Ref. KCML : GM/BXL20645 \_670\_PREAL

Betreft :BRUSSEL. Poelaertplein. Justitiepaleis. Lichtplan.

**Principeadvies van de KCML**

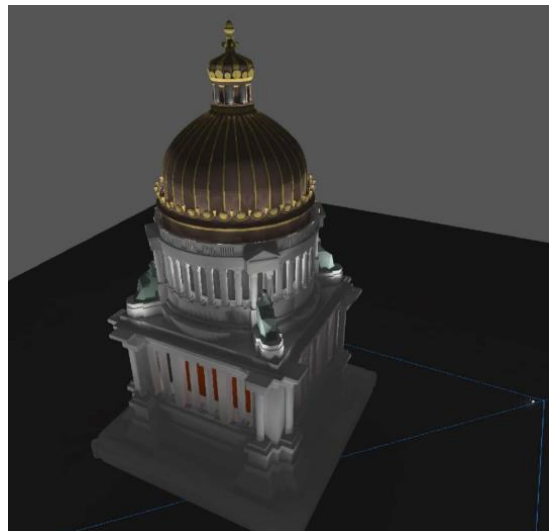
- Een opvallend gegeven op de simulaties is het contrast tussen de egale, grijze ondertoon van de natuurstenen parementen en het kleurige beeld van de toren. De KCML vraagt te verduidelijken op welke wijze dit beeld tot stand zal komen, meer bepaald de oorsprong van de rode en groene kleur van respectievelijk de vierkante en ronde tamboer en stelt de vraag waarop dit is gebaseerd (is dit een historisch gegeven?).
